OGGETTO: Lavori di collegamento tra la S.S. n. 80 in località "Coppito" con la S.S. n. 17 in località "Centi Colella" (innesto Variante Sud) - Progetto Definitivo e Studio di Impatto Ambientale.  
Giudizio C.C.R.-V.L.A. n. 2851 del 15/12/2017 - Richiesta di informazione.

**Giudizio n° 2859 del 16/01/2018**

**Oggetto** Lavori di collegamento tra la S.S. n. 80 in località Coppito con la S.S. n. 17 in località Centi Colella (innesto variante sud) - Esame a seguito giudizio

Fig. 5 – Stralcio fasce di rispetto fiumi e laghi (tracciato definitivo) - (da "QR Ambientale" allegato allo SIA)

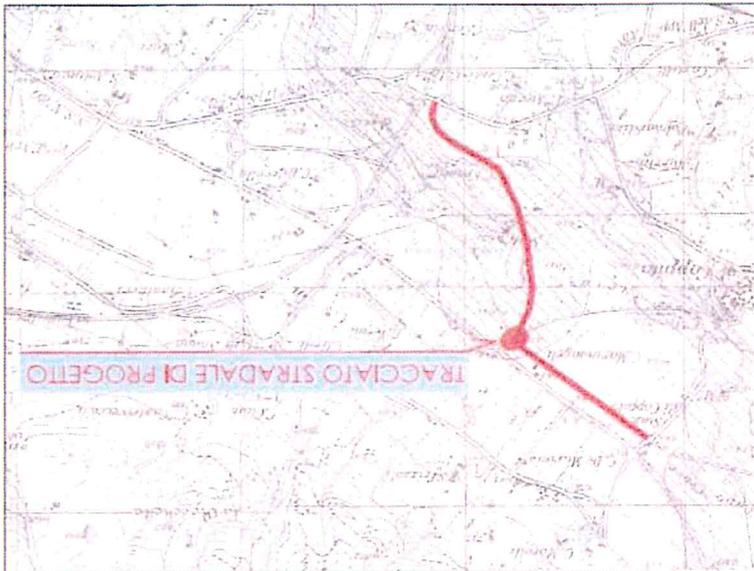
Inoltre parte del tracciato ricade all'interno delle fasce di rispetto dei fiumi e dei laghi (Fiume Aterno, lago Vetio, Fosso Vetio) ai sensi della ex L. 431/85, come riporta la cartografia di seguito allegata.

Il progetto pertanto dovrà acquisire l'Autorizzazione Paesaggistica (di competenza del comune) ed il parere della Sovrintendenza per l'Archeologia.

Fig. 6 - Stralcio del PST di Colle Macchione (da "QR Programmatico" allegato allo SIA)

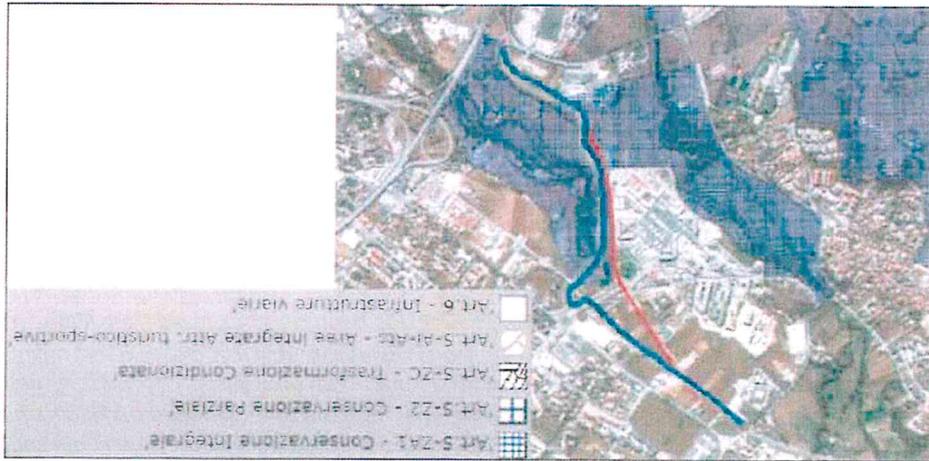
Si riferisce che il progetto in oggetto interessa alcune aree individuate dal P.S.T. "Colle Macchione", in particolare una parte del tracciato attraversa un'area definita dall'art. 5 come area a "Z2 - Conservazione Parziale" ed un'altra parte del tracciato interessa un'area individuata come "Z41 - Conservazione Integrale". Di seguito la cartografia allegata allo SIA.

Si rappresenta che il PST è stato approvato dal Consiglio Regionale con delibera n 120/34 del 01.03.1995. Nel 2011 proprio per la realizzazione del progetto di collegamento SS80/SS17 (vedasi precedente punto 7 della sezione I), il Consiglio Regionale ha approvato una variante al PST anche a seguito del Verbale del Comitato BBAA del 21.02.2012 che si è espresso come segue: "In riferimento alla richiesta di modifica al P.S.T. "Colle Macchione", avanzata dall'Amministrazione comunale di L'Aquila e finalizzata alla realizzazione di un collegamento viario fra la S.S. 80 in località Coppito e la S.S. 17 in località Centi Colella, per la parte del collegamento che interessa la zona A2 del P.S.T., si esprime P.F. con la prescrizione di traslarlo, per quanto possibile, più a valle e cioè al confine con

Fig. 25 – Planimetria ubicazione sondaggi (da "Relazione PUT" allegata allo SIA)

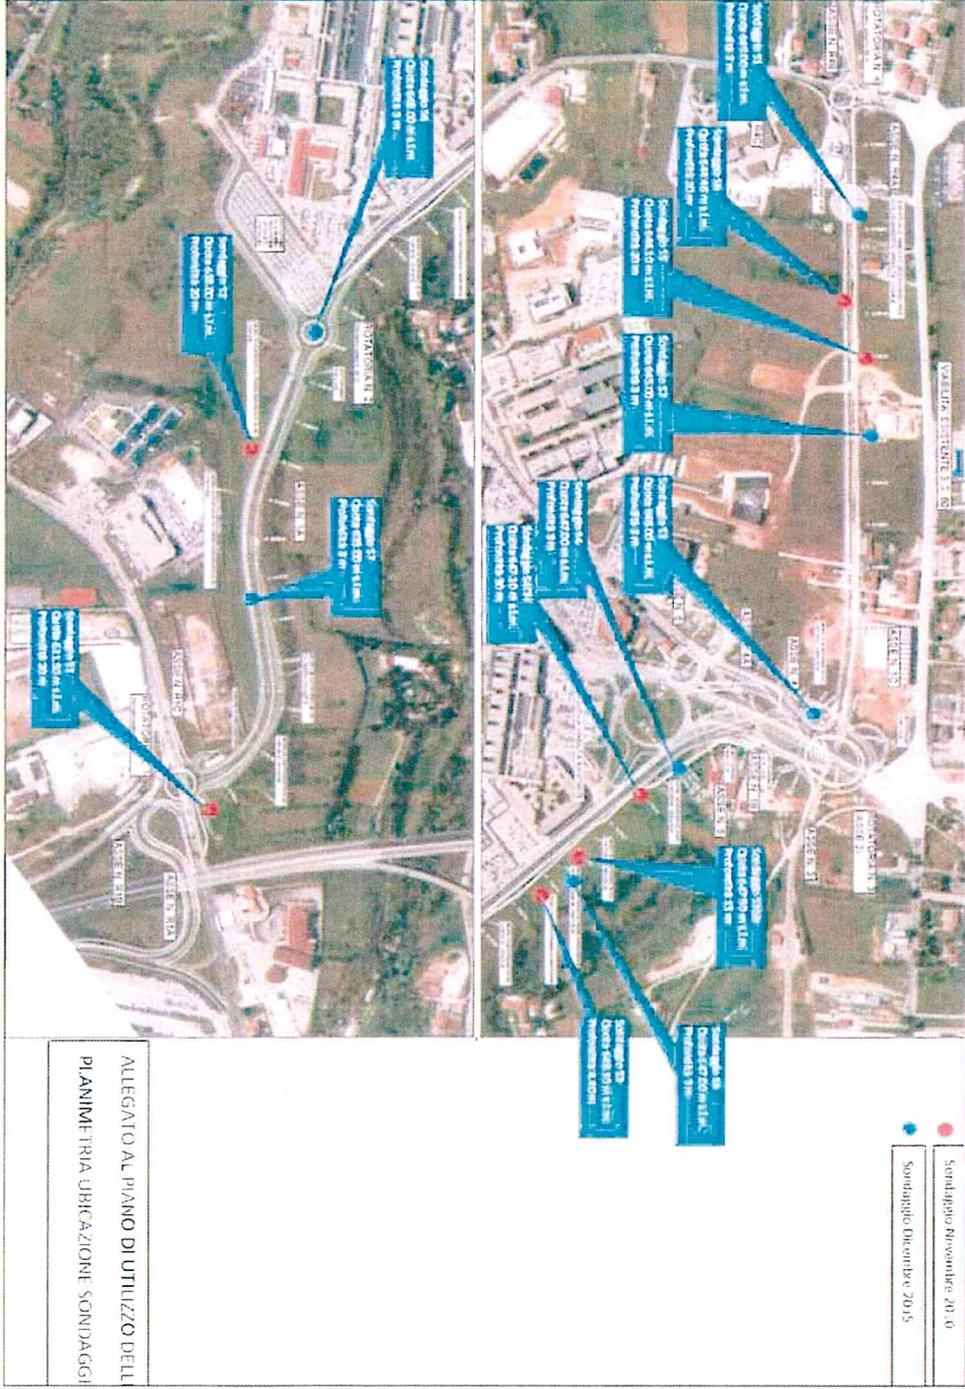
Si evince una evidente contaminazione dei terreni da "Zinco", fatta eccezione per il campione di terreno S3 anche se il valore ottenuto risulta proprio entro il limite massimo di soglia. La concentrazione di zinco nel suolo è riconducibile in parte a naturali processi di degradazione dei substrati geologici, da cui i suoli stessi traggono origine, in parte è funzione dell'utilizzo sul suolo di sostanze contenenti metalli pesanti utilizzate per la difesa antiparassitaria o per la fertilizzazione.
